**Avis délibéré de la mission régionale d'autorité
environnementale sur le remplacement des télésièges du
Marais et de l'Aiguille Rouge par la Société des
téléphériques de la Grande Motte (STGM) sur la commune
de Tignes (73)
(2^e avis)**

Avis n° 2022-ARA-AP-1330

Avis délibéré le 26 avril 2022

Figure 2: Projet présenté - Source : résumé non technique

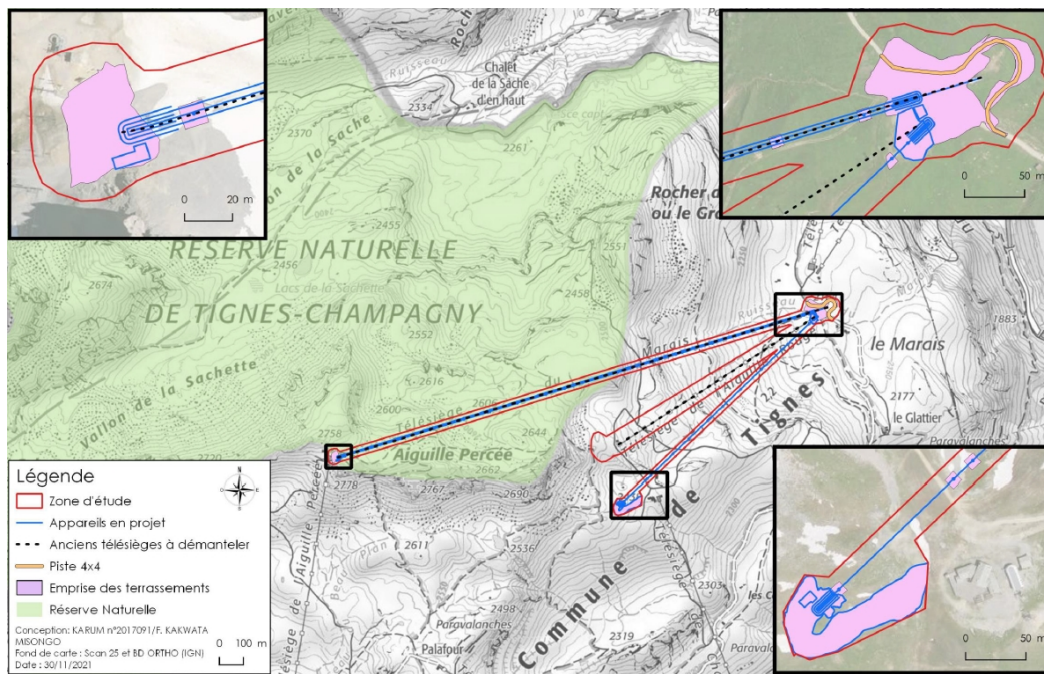
Le dossier répond à un point du premier avis de l'Autorité environnementale en complétant l'étude d'impact avec les informations relatives à la position définitive de la gare amont et des pylônes.

L'aménagement des télécabines des Brévières et des Boisses et leurs impacts doivent être développés dans la présente étude d'impact au regard du lien susmentionné. D'autres aménagements à venir peuvent s'y ajouter.

L'Autorité environnementale, recommande de revoir le périmètre du projet sur la base d'une analyse des liens fonctionnels entre les différentes opérations d'aménagement existantes et projetées sur le secteur.

La constance de la maîtrise d'ouvrage à ne pas revoir le périmètre du projet conduit à une situation dans laquelle la MRAe n'est pas mise en mesure de rendre un avis éclairé.
